# **Fahrrinnenanpassung von Unter- und Außenelbe für 14,5 m tiefgehende Containerschiffe**

## **Planänderungsunterlage nach Bundeswasserstraßengesetz**

### **Untersuchung der sonstigen vorhabensbedingten Betroffenheiten (Ergänzung)**

#### **Planänderungsunterlage III Teil 9**

**Abbildung 2-2: Verbringbereich der Umlagerungsstelle Neuer Luechtergrund (schematisch)**

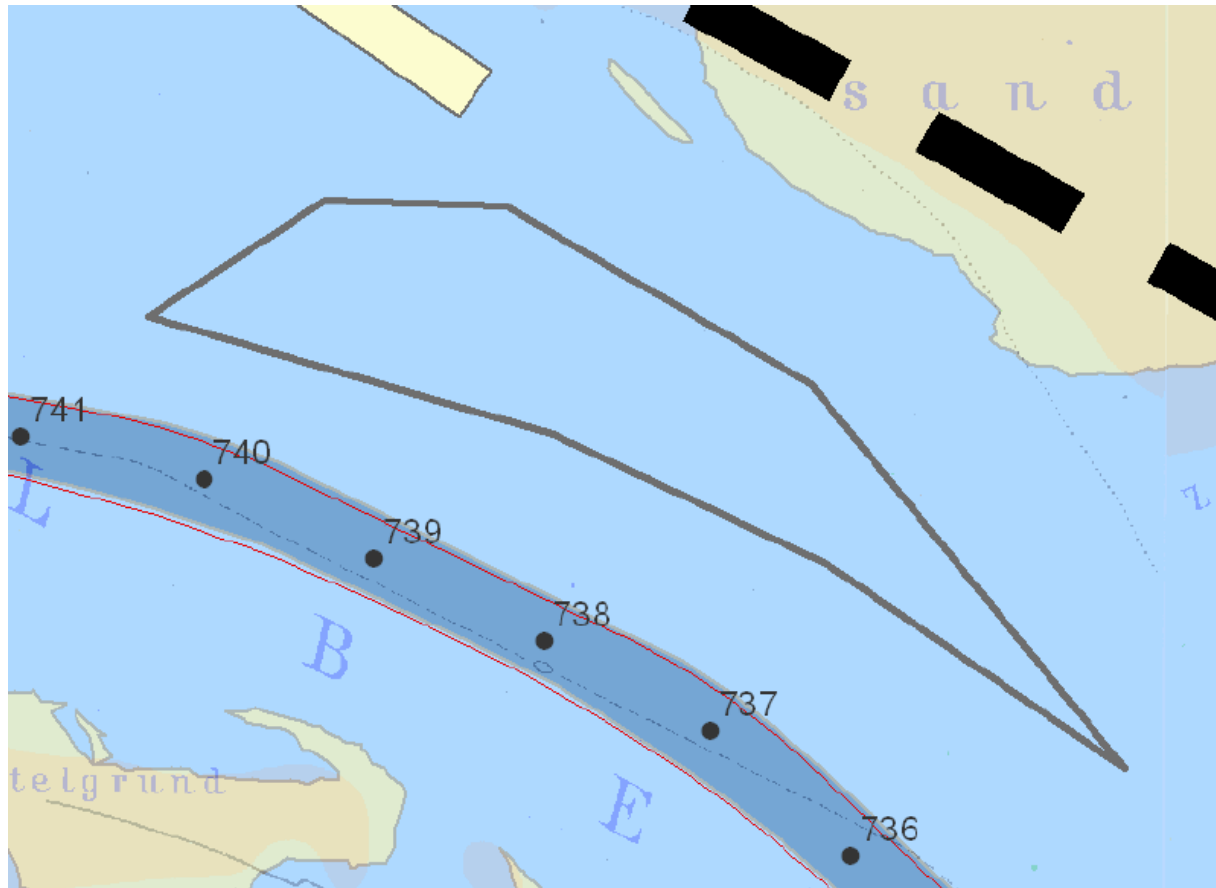
Als zweite Umlagerungsstelle von Baggergut ist der Neue Luechtergrund vorgesehen. Die Fläche der Umlagerungsstelle beträgt nunmehr mit Planänderung III rund 378 ha (statt 60 ha). Die Umlagerungsmenge wird mit dieser Planänderung III um 5 Mio. m<sup>3</sup> auf nunmehr rund 12,5 Mio. m<sup>3</sup> erhöht. Dadurch werden für die Umlagerungsdauer statt zunächst 9 Monate nunmehr 15 Monate veranschlagt, weil die Umlagerung in einem begrenzten Zeitfenster von 1,5 h vor/nach Tidehochwasser (Thw<sub>Mittelgrund</sub>) erfolgt, um einen lagestabilen örtlichen Einbau der Sandsedimente zu gewährleisten (vgl. oben).

Das Einbringen des Baggergutes erfolgt aufgrund der im Neuen Luechtergrund vorhandenen Wassertiefen durch Umlagern unter Ausnutzung hoher Wasserstände. Durch das Einbringen des Materials während der Hochwasserphase (s.o.), in der keine ausgeprägte Tideströmung vorherrscht, wird zudem ein verdriftungsarmes Umlagern gewährleistet.

**Abbildung 2-3: Lage der Ausbaustrecke (formalisierte Darstellung)**

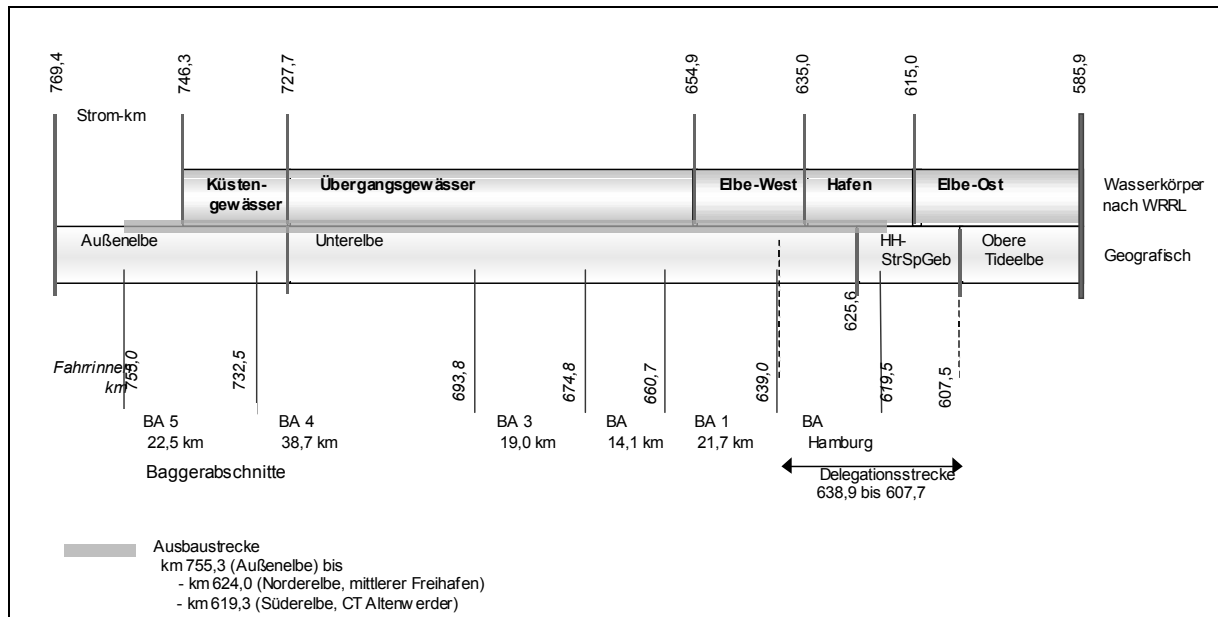
Ausbaustrecke und Fahrrientrassierung bleiben unverändert. Änderungen ergeben sich lediglich bei der Fahrrientrassierung im Bereich der Begegnungsstrecke.
